PARECER TÉCNICO DE LICENÇA AMBIENTAL SIMPLIFICADA (RAS) Nº 55/2018

PA COPAM Nº: 36900/2016/002/2018

EMPREENDEDOR: Cooperativa Regional Garimpeira de Corinto
LTDA - Uniquartz **CNPJ:** 09.539.319/0001-64

EMPREENDIMENTO: Fazenda Brejo e Retiro (I, II e III) **CNPJ:** 09.539.319/0001-64

Imagem 01: Desvio do curso d'água. Fonte: Google earth.

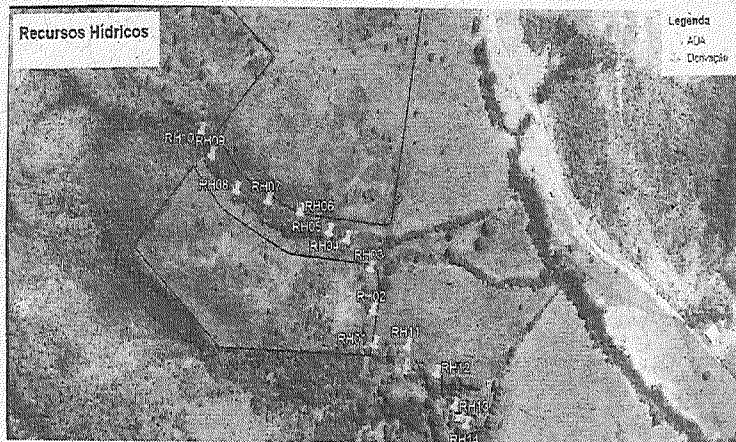
Em relação ao uso de água no empreendimento, foi apresentado certidão de registro de uso insignificante. No entanto, a partir da análise das informações complementares, conclui-se que o regime do curso d'água foi alterado, através da intervenção no leito, bem como o

desvio realizado, todavia, sem as devidas autorizações.
